Tuborg Syd-Byggeriet

Hvidbog – forhøring

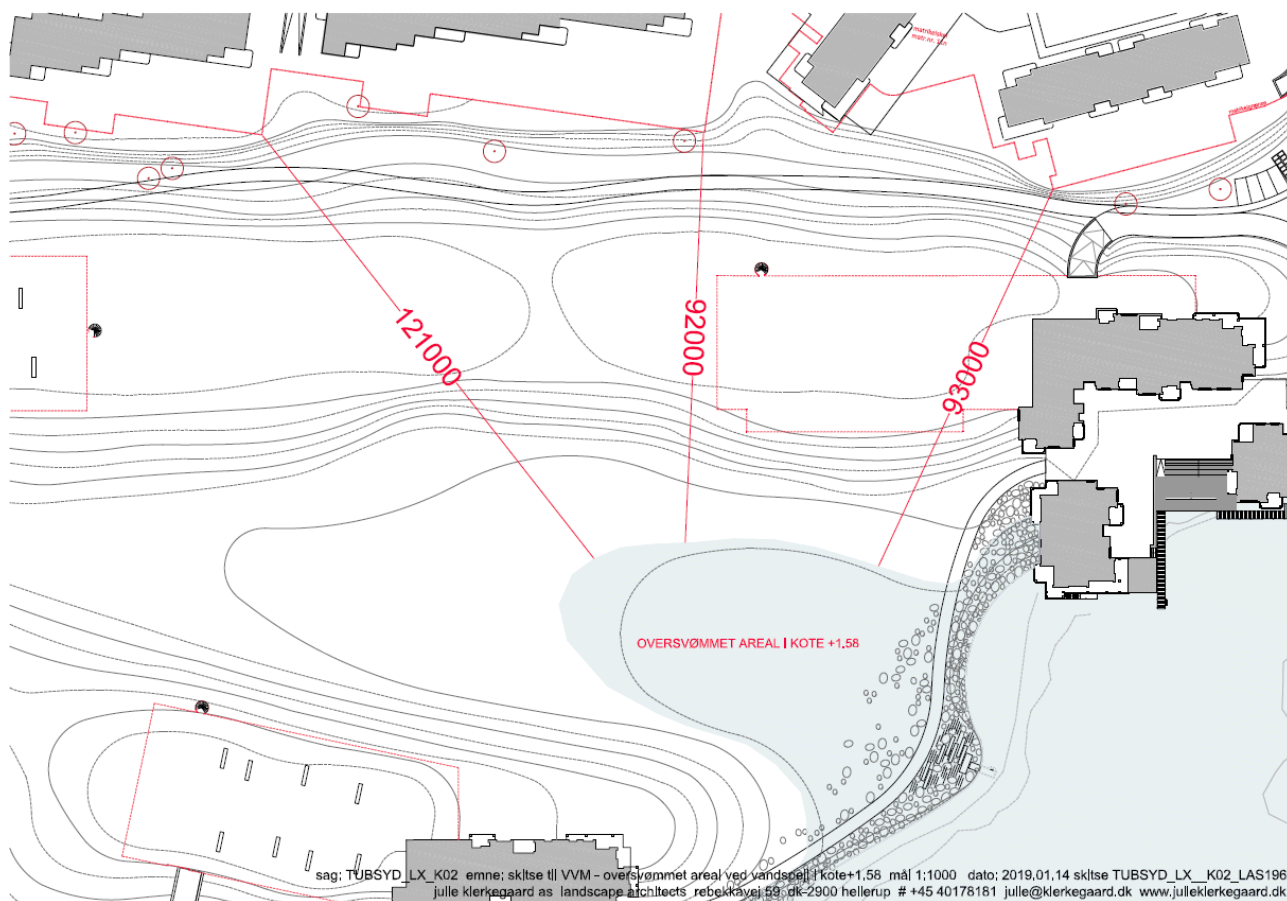
Ejerforeningerne Tuborg Havnepark D og B (høringssvar 5 og 8) gør bl. a. opmærksom på, at strandengsbeplantning ikke omfatter det, som beskrives i projektet.

Endvidere bemærkes i høringssvarene, at for at skabe sammenhæng i området i driftsfasen - bør den endelige beplantning af strandengen tænkes sammen med de eksisterende grønne områder foran Tuborg Havnepark D. Det foreslås derfor, at der etableres en tæt dialog og et godt samarbejde mellem landskabsarkitekten og ejerforeningen Tuborg Havnepark D, så flest muligt interesser kan imødekommes.

Gentofte Kommunes bemærkninger: Om beplantning fremgår af Lokalplan 307, § 10.3: "Det i § 10.2 fastlagte grønne område skal udformes som en kuperet strandeng og fremstå med naturgræsflade med terrænformationer tilplantet med vegetation som klitrose, hybenrose, strandtorn, hvidtjørn, hanesporetjørn og lignende. Terrænformationer må ikke udføres med en højde der overstiger kote 5.8 og der må ikke etableres støttemure. Terrænet skal i princippet udformes som vist på kortbilag 4 (illustrationsplan), og der skal være udsigt til Øresund fra de i § 6.2 fastlagte rekreative stier".

Beplantningen i området skal således udformes som en kuperet strandeng i overensstemmelse med lokalplanens § 10.3. Gentofte Kommune tager stilling til den endelige beplantningsplan i forbindelse med udstedelse af byggetilladelse. Gentofte Kommune har ikke forholdt sig til fremstillingen af beplantningen i Miljøkonsekvensrapporten og fremstillingen i Miljøkonsekvensrapporten har ingen betydning for kommunens stillingtagen til beplantningen i området.

Bygherre fremlagde på et møde mellem ejerforeningerne, bygherre og Gentofte Kommune den 19. december 2018 udkast til beplantningsplan, som efterfølgende blev drøftet.

Bygherre har tilkendegivet, at de er indstillet på at indgå i en konstruktiv dialog omkring beplantningen og vil konsultere Ejerforeningerne Tuborg Havnepark E/F A, B, C og D, samt Grundejerforeningerne Tuborg Syd og Tuborg Nord inden udformning af endelig beplantningsplan i overensstemmelse med Lokalplan 307
